# 内蒙古远景绿色新材料有限公司达茂旗 12万千瓦源网荷储一体化项目

内蒙古远景绿色新材料有限公司达茂旗12万千瓦源网荷储一体化项目规划设计方案

## 内蒙古远景绿色新材料有限公司达茂旗12万千瓦源网荷储一体化项目 规划设计方案专家意见修改说明

## 内蒙古远景绿色新材料有限公司达茂旗 12 万千瓦 源网荷储一体化项目规划设计方案 专家论证意见

升压站总平面布置图 1:150

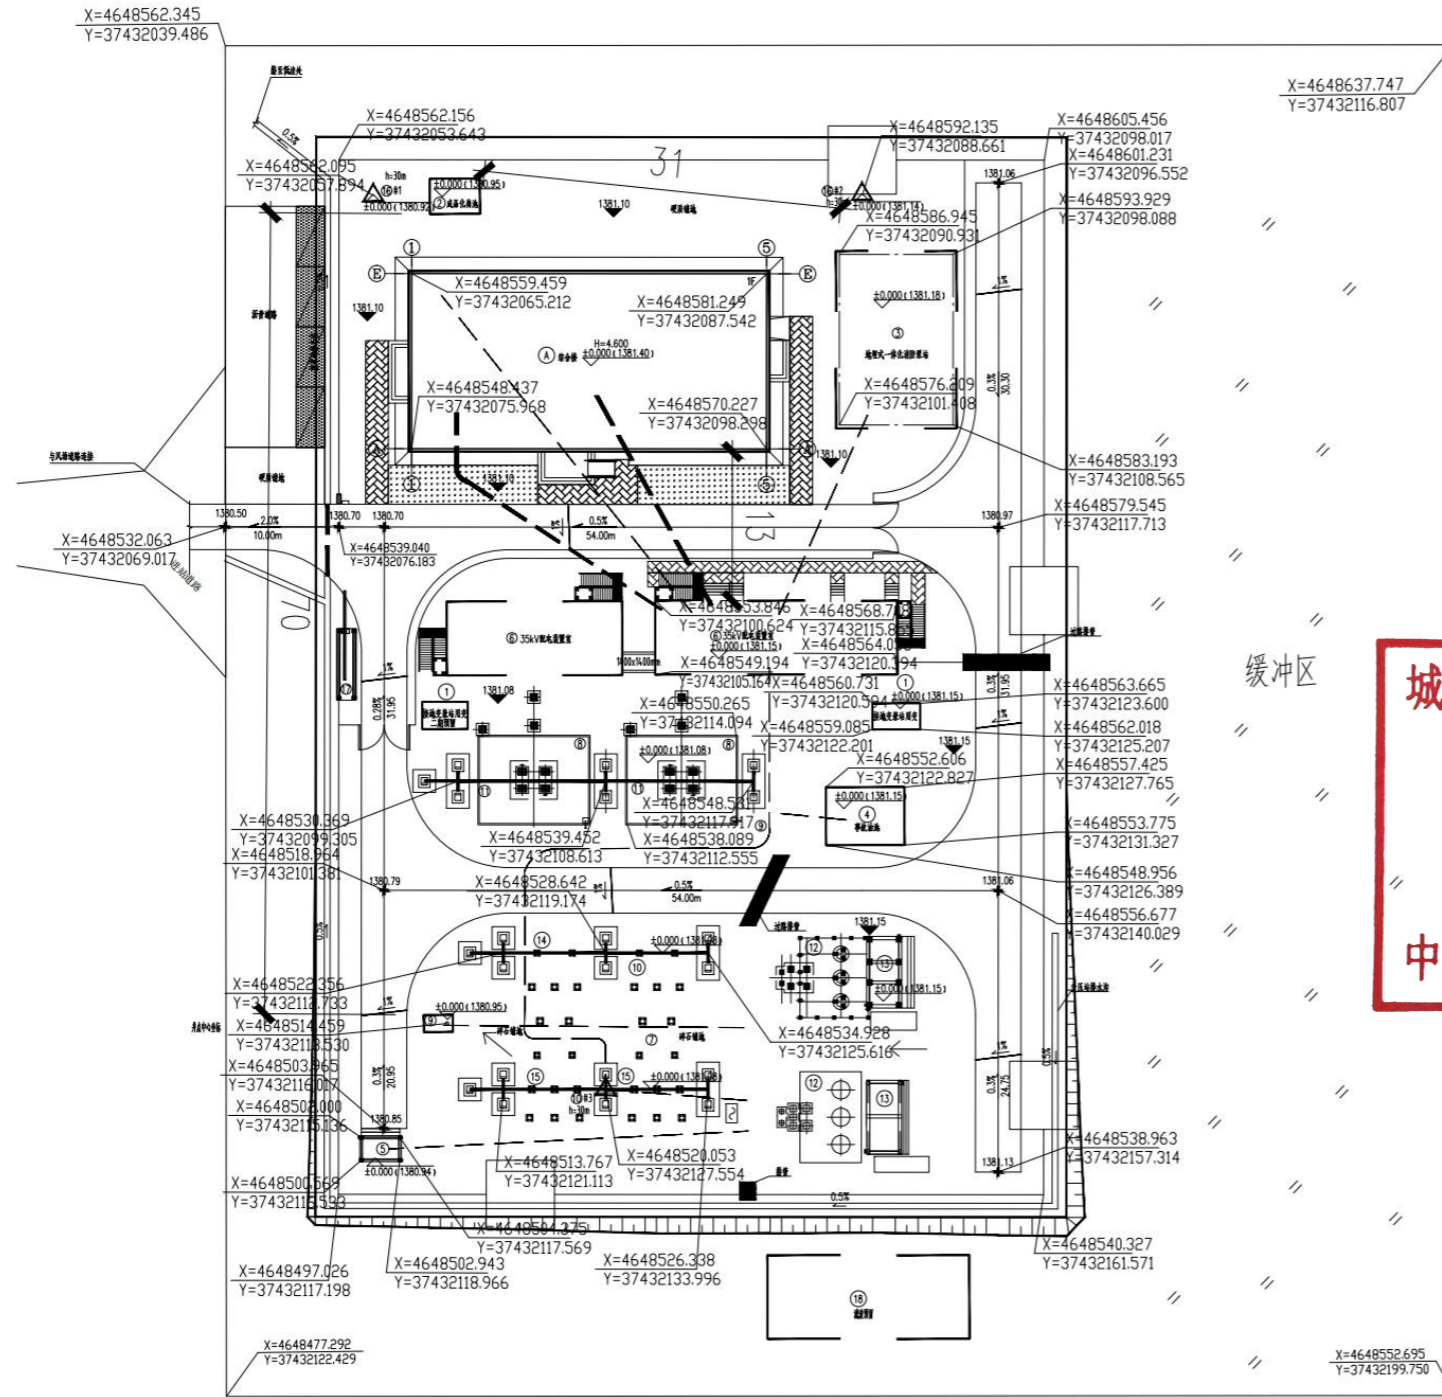
会议时间	2026年1月14日	会议地点	呼和浩特市金岁大酒店二楼多功能2号厅
项目名称	内蒙古远景绿色新材料有限公司达茂旗12万千瓦源网荷储一体化项目工程规划方案		
表决	<input checked="" type="checkbox"/> 同意	<input type="checkbox"/> 不同意	<input type="checkbox"/> 弃权
专家意见	1. 本项目110KV变电站与报告220KV变电站不一致请核实。 2. 补充建筑物间距。 3. 补充有人站与无人站空地预留情况。 4. 核对效果图与本项目地形情况。 5. 核对地下设施间距与行水间距。

1. 补充建筑物之间的间距。
2. 核对效果图中与本项目地形情况。
3. 建议明确项目是否符合国土空间规划和电力设施专项规划。
4. 核对地下一体化消防站与污水间距。

修改说明：已补充建筑物直接的距离，修改内容详见平面布置图。

修改说明：已核实地下一体消防与污水间距，内容详见平面布置图。地下一体消防与污水间距为31m，深水泵井与污水间距为70m，满足相关规划要求。
